CAD依頼書

1 2 1
SUS304
21/07/07
＊＊
＊＊
無し
小井詰
小井詰
＊＊＊
ブラケットA
＊＊＊＊＊
A

ブラケットB

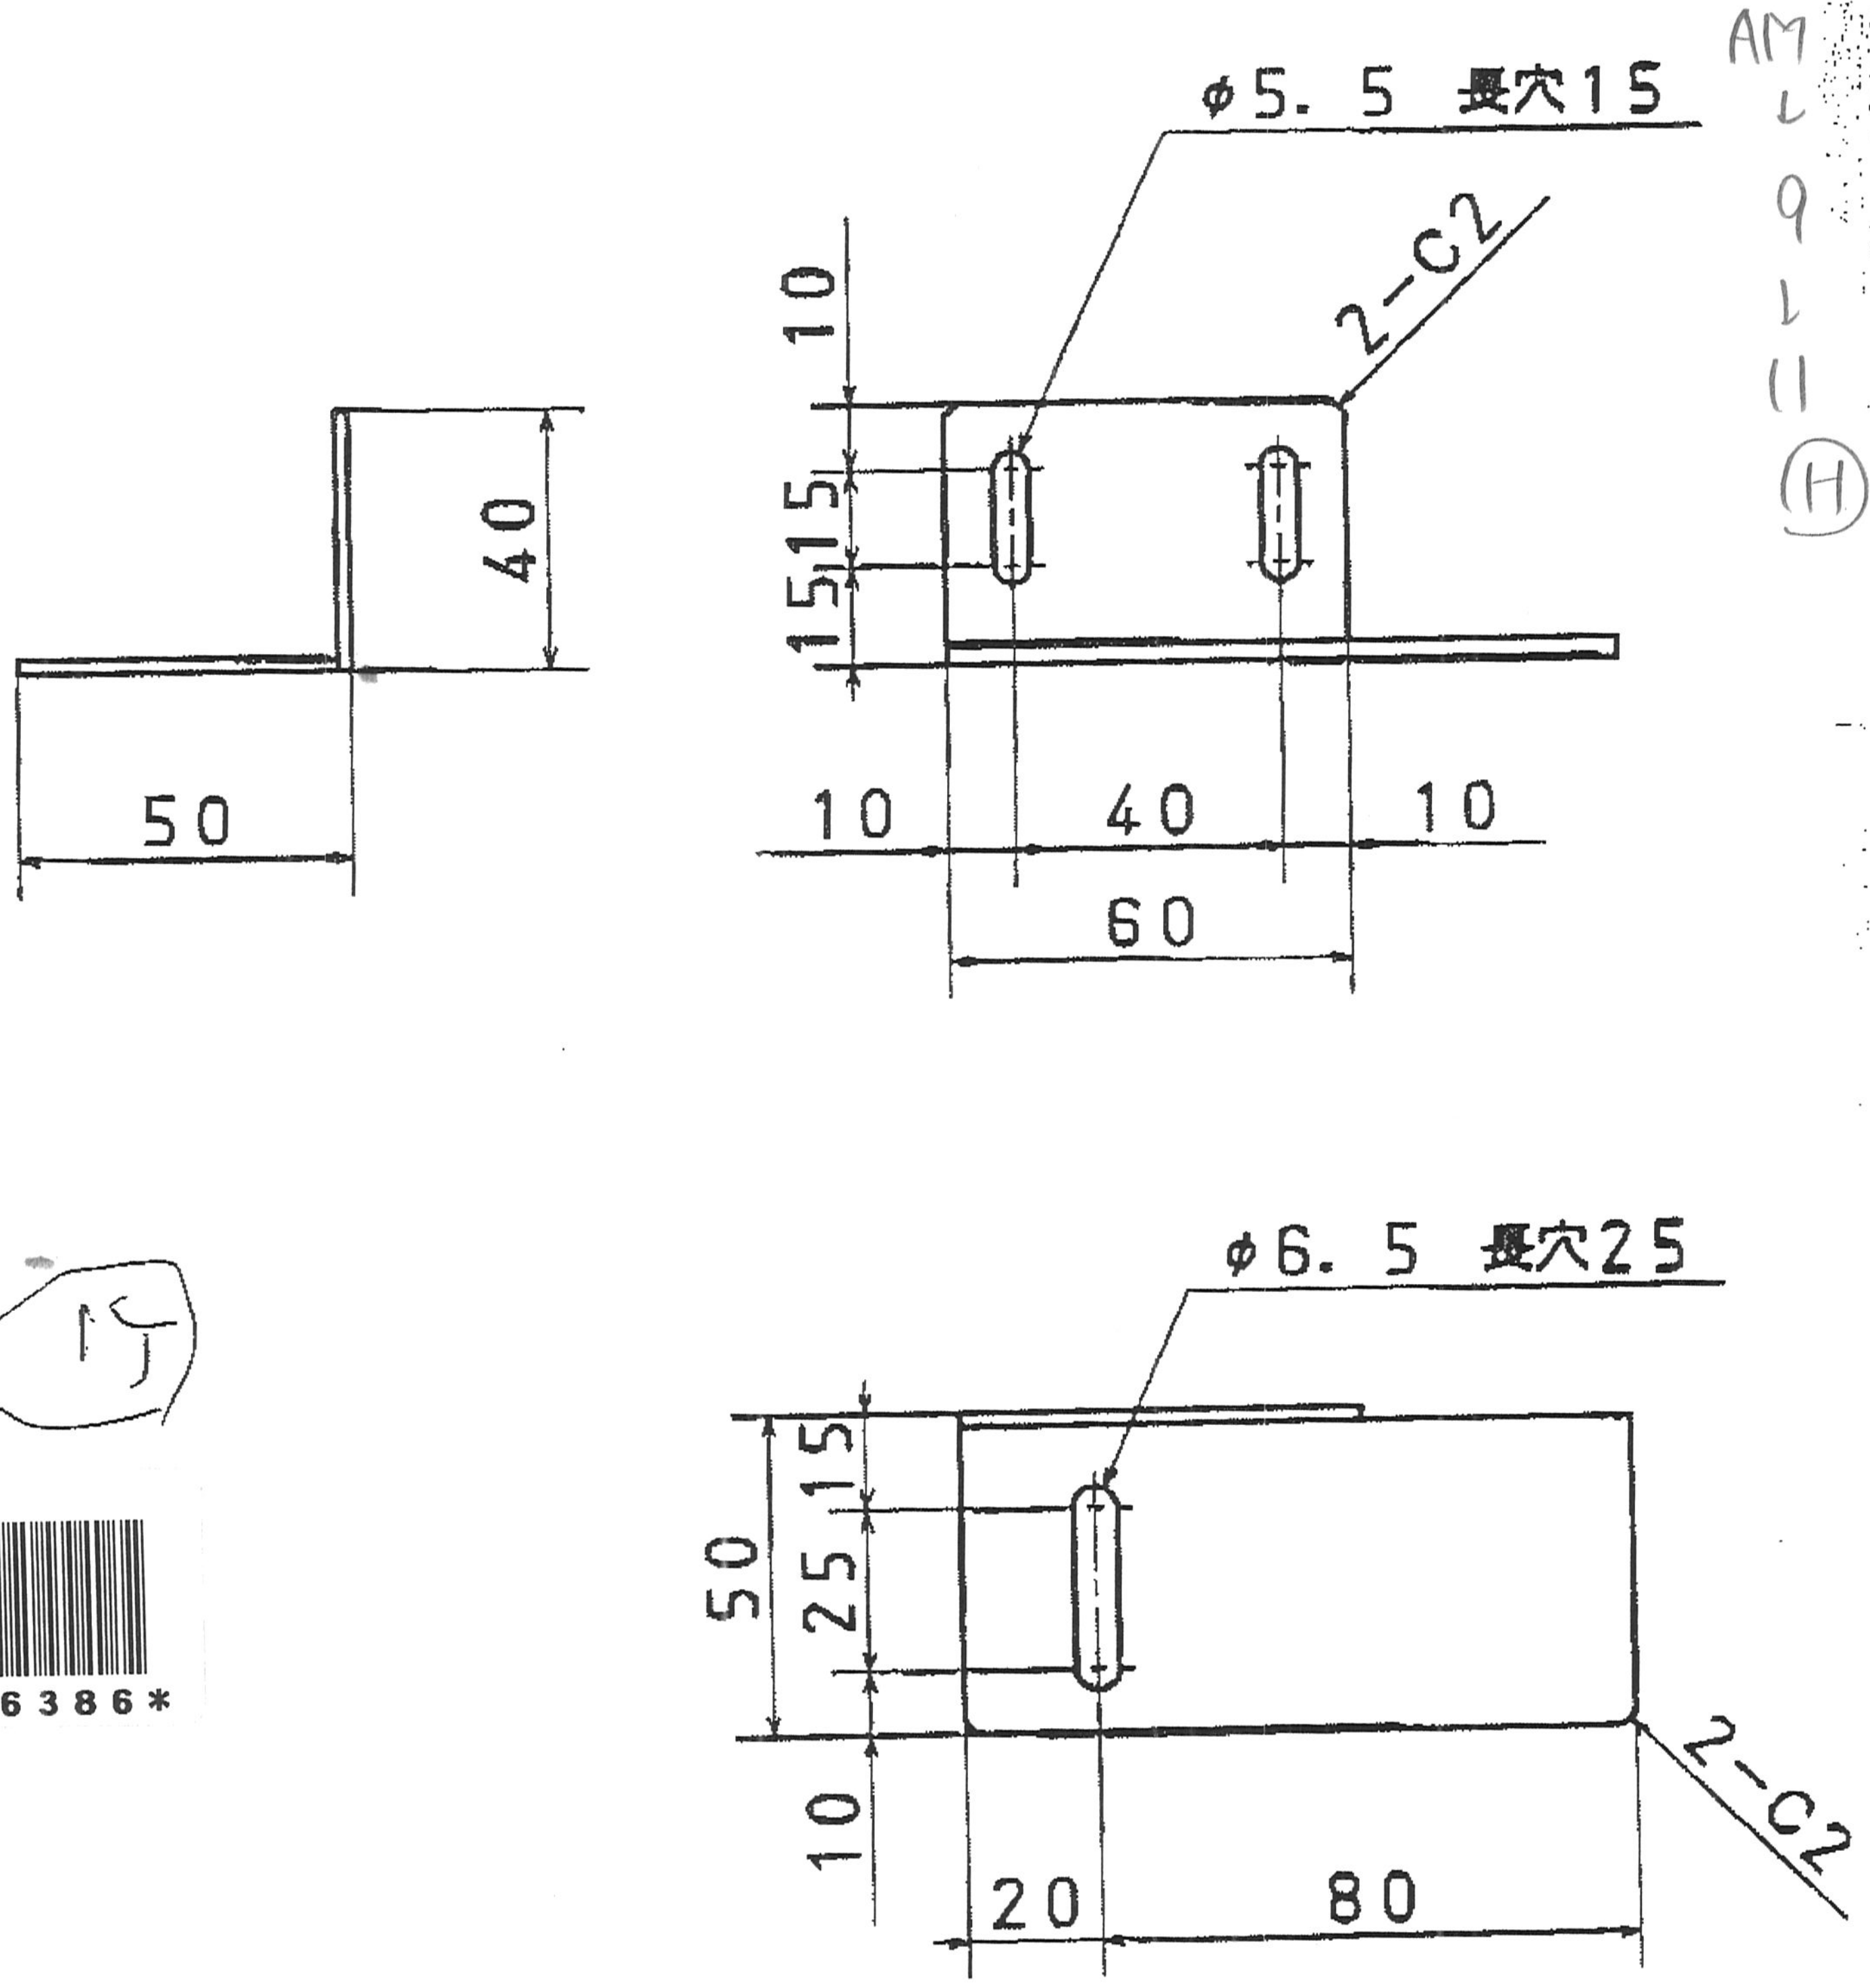
50+40-3.68=86.32

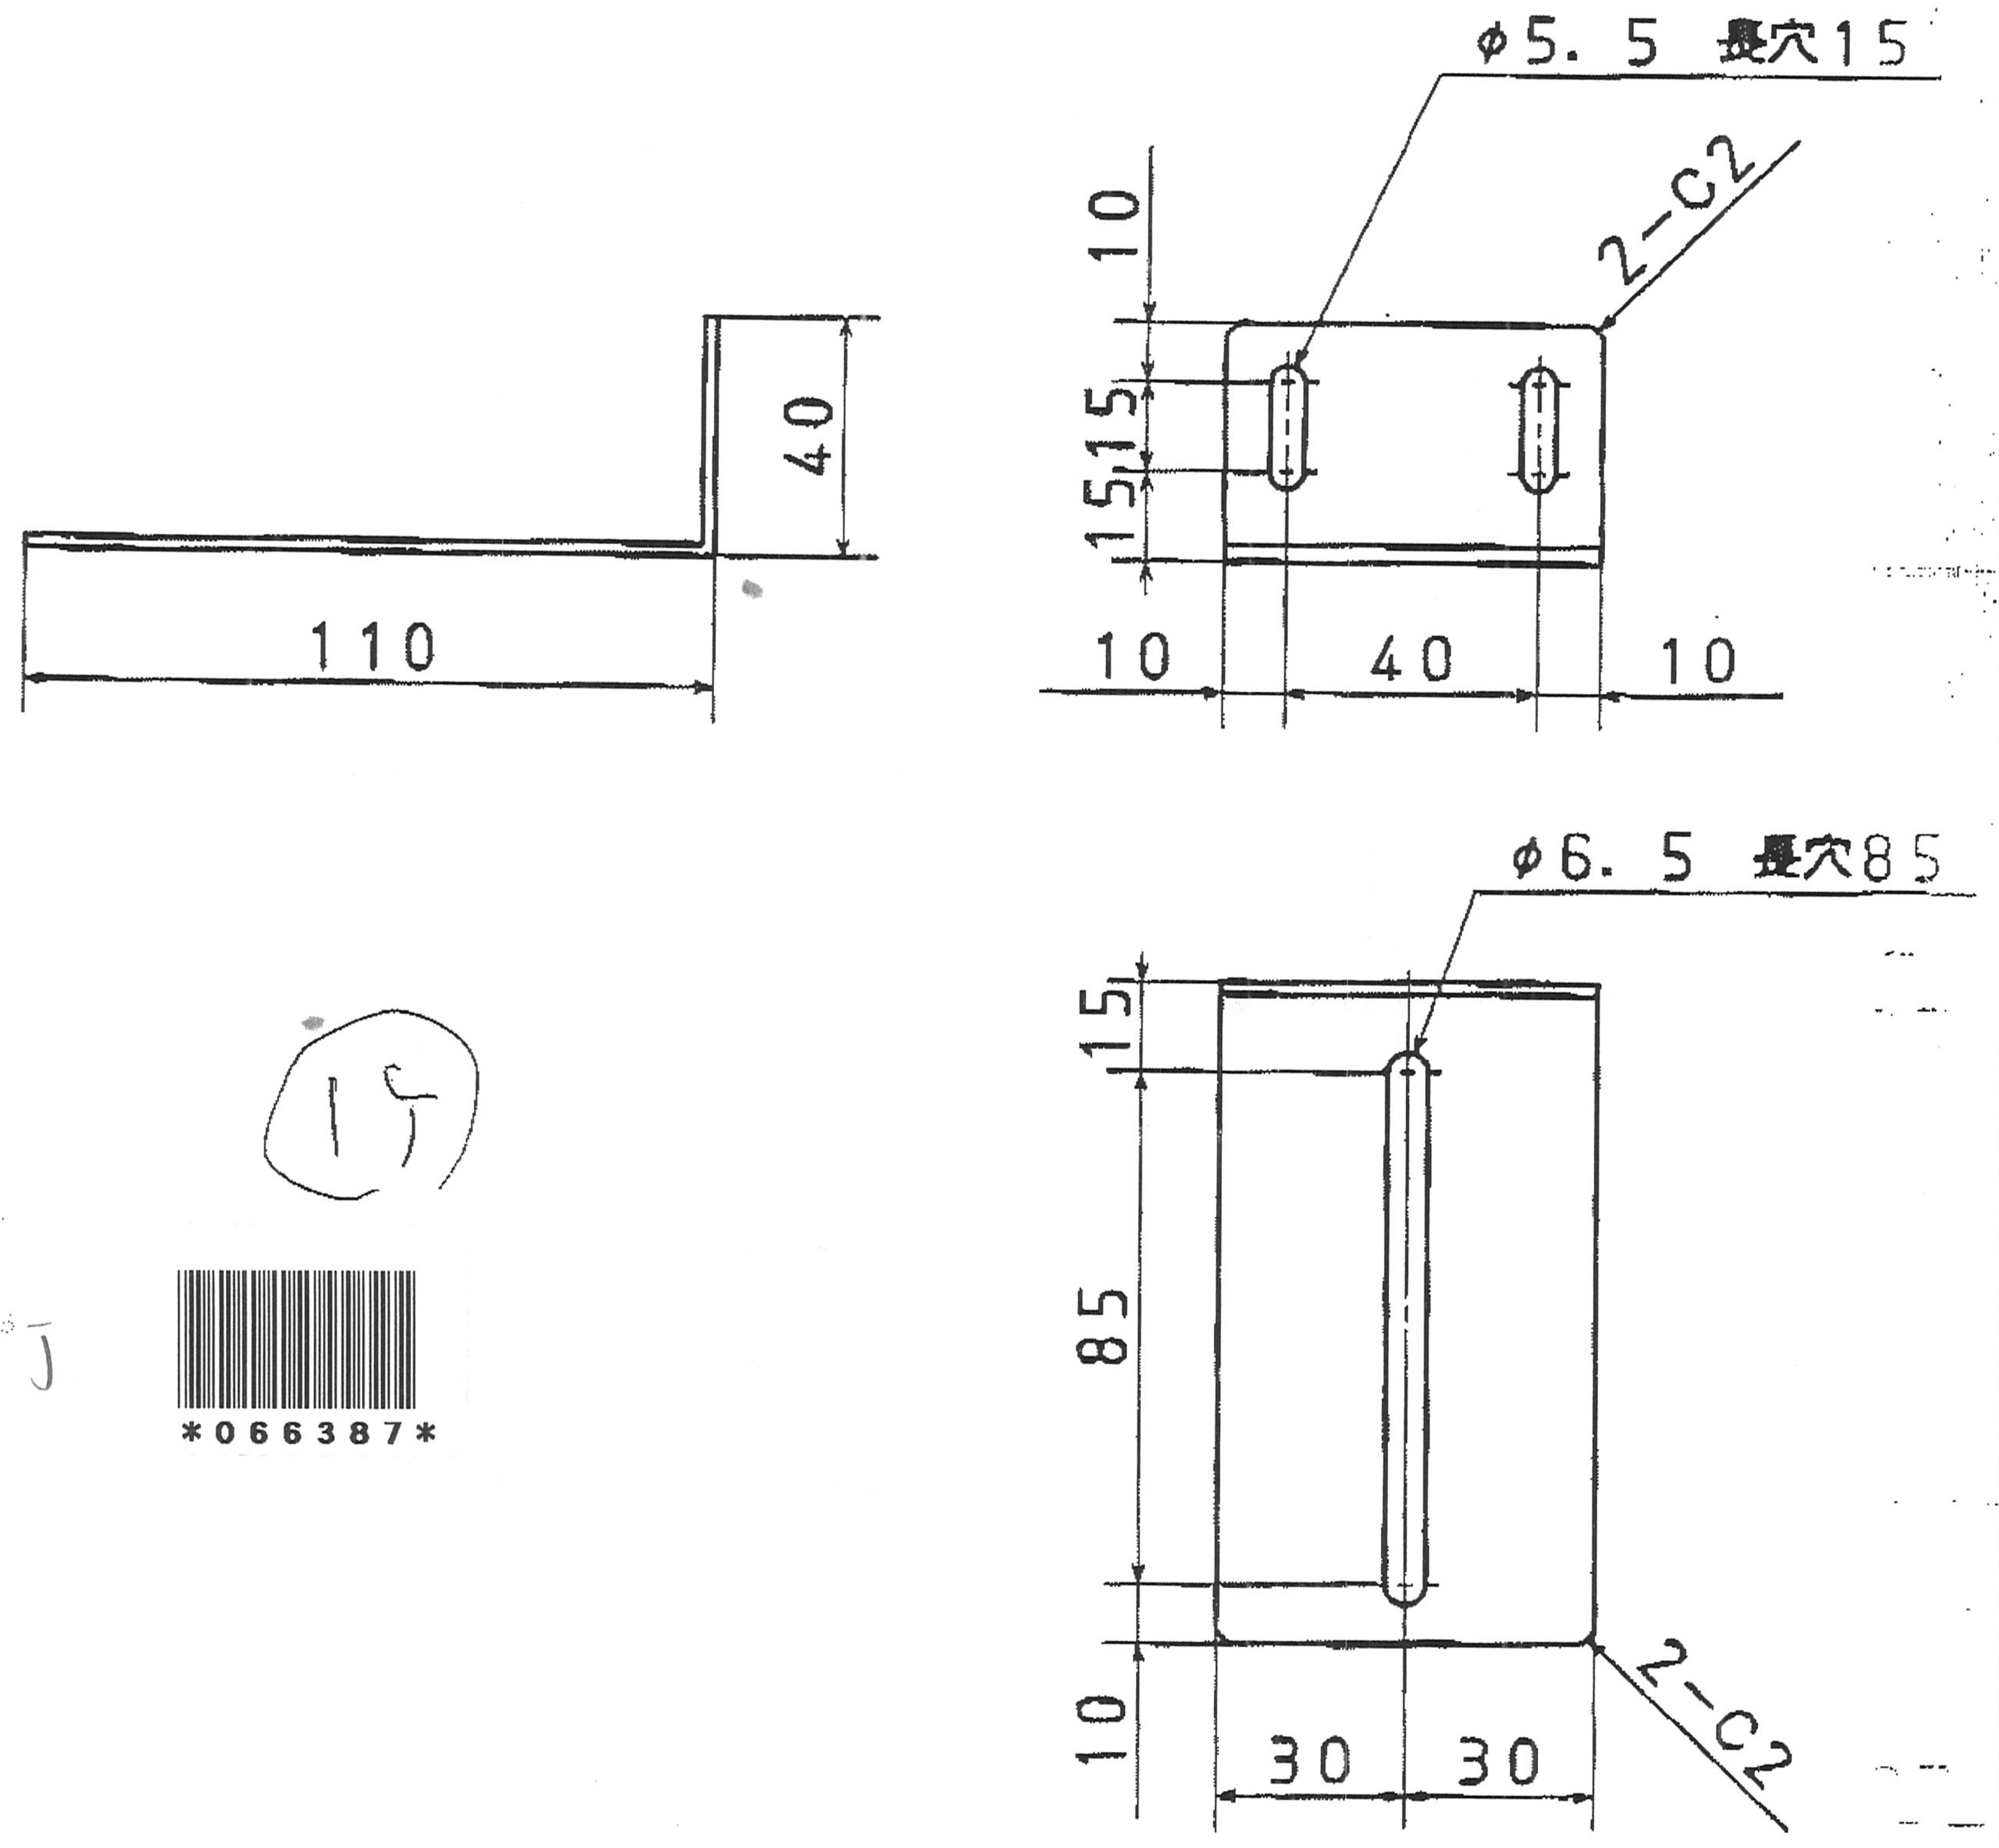
110+40-3.68=146.32

1 : 2	2	SUS304	***
	21/07/07	無し	ブラケットC
	**		
	**		***** A
	小井詰		
	小井詰

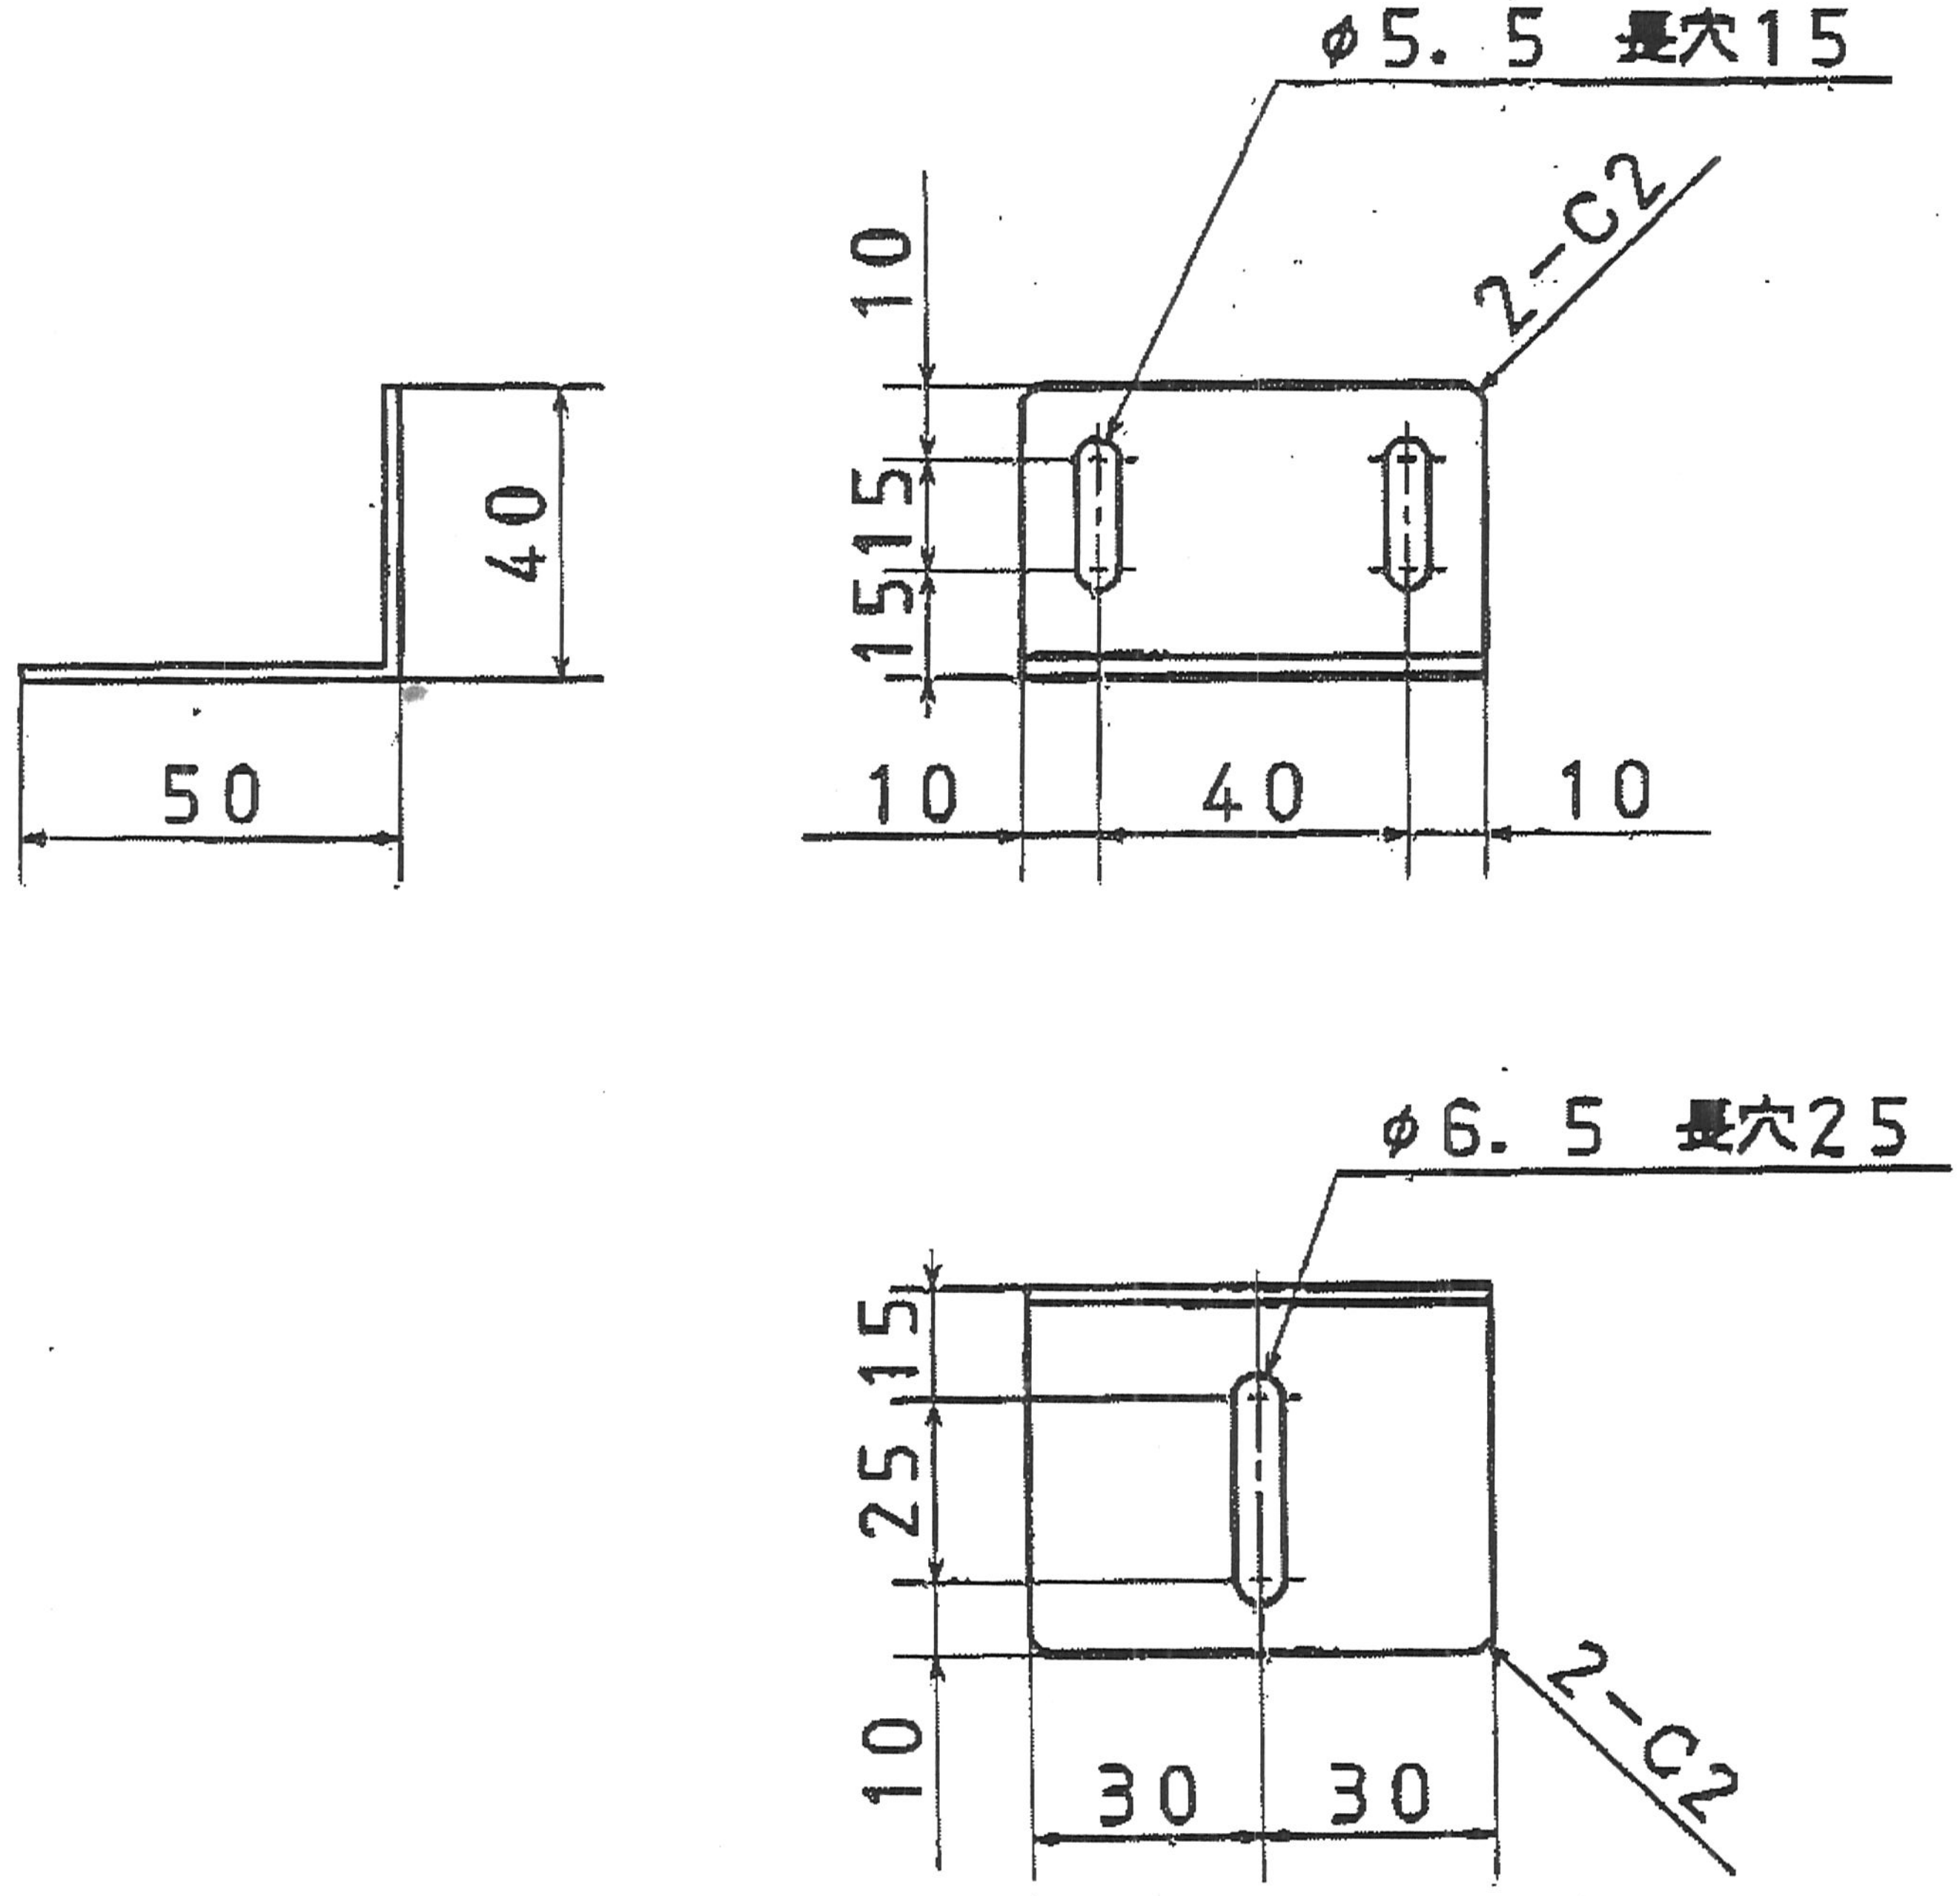
50+40-3.68=86.32
